Asse stradale di collegamento tra gli svincoli di Prato Est e Prato Ovest "Declassata di Prato"

Raddoppio di Viale Leonardo da Vinci nel tratto compreso tra Via Marx e Via Nenni mediante la realizzazione di un sottopasso

RELAZIONE DI RISCONTRO ALLE OSSERVAZIONI PERVENUTE

**Relazione di riscontro
alle osservazioni pervenute**
Relazione

Figura 2-2 Fase 2a

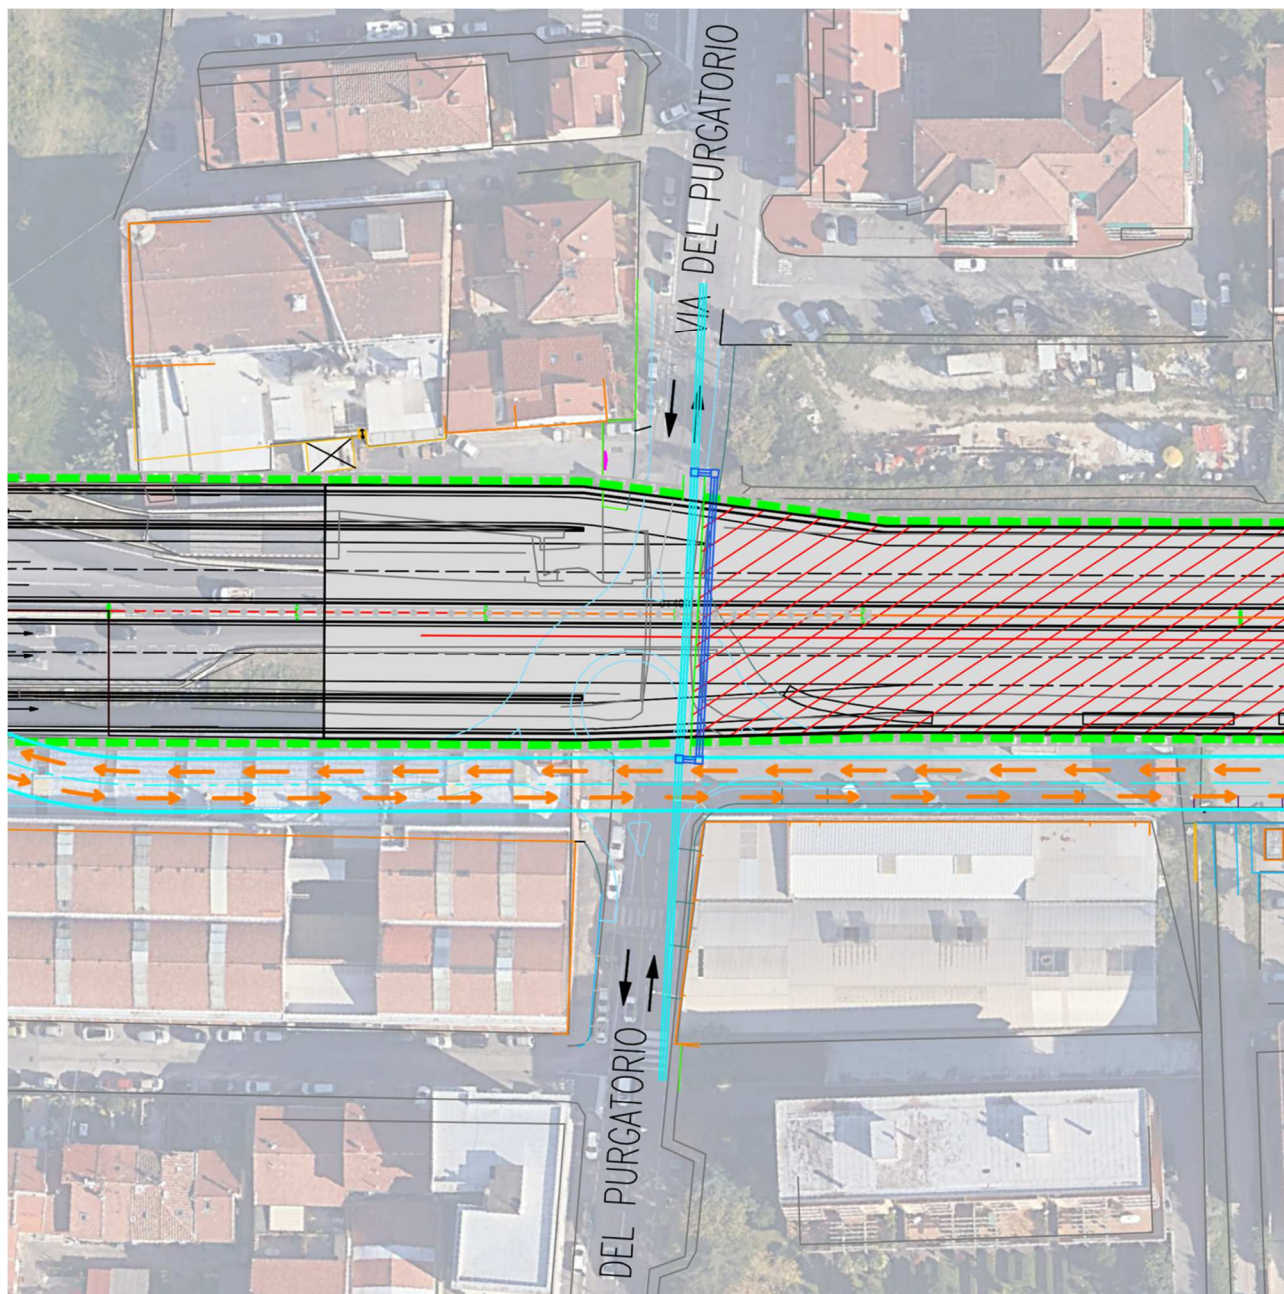
2.6	della modalità operativa, con le relative fasi di realizzazione, che si intende adottare per permettere di mantenere il continuo collegamento fra la zona sud e la zona nord delle due diverse dorsali fognarie in tutte le fasi di gestione del cantiere quindi fin dalla realizzazione delle palificazioni.	
3	Emissioni polverose

Per mantenere il continuo collegamento fra la zona sud e la zona nord delle due diverse dorsali fognarie si sono studiate le seguenti soluzioni:

- Fognatura di diametro 800mm di via del Purgatorio:
in questo caso la soluzione da adottare è un raccordo tra lato nord e lato sud del manufatto, inserendo la fognatura nel corpo della soletta stessa.

Per mantenere il continuo collegamento fra la zona sud e la zona nord della condotta fognaria in tutte le fasi di gestione del cantiere, lo scavo e la realizzazione della palificata si interromperà in prossimità della fognatura e si realizzerà un bypass all'interno della soletta tagliando le palificate esistenti e deviando leggermente il tracciato della condotta verso via Nenni (Fase 2a). Una volta

realizzato il nuovo collegamento della rete fognaria si procederà con gli scavi e la realizzazione della palificata come da progetto (Fase 2b).
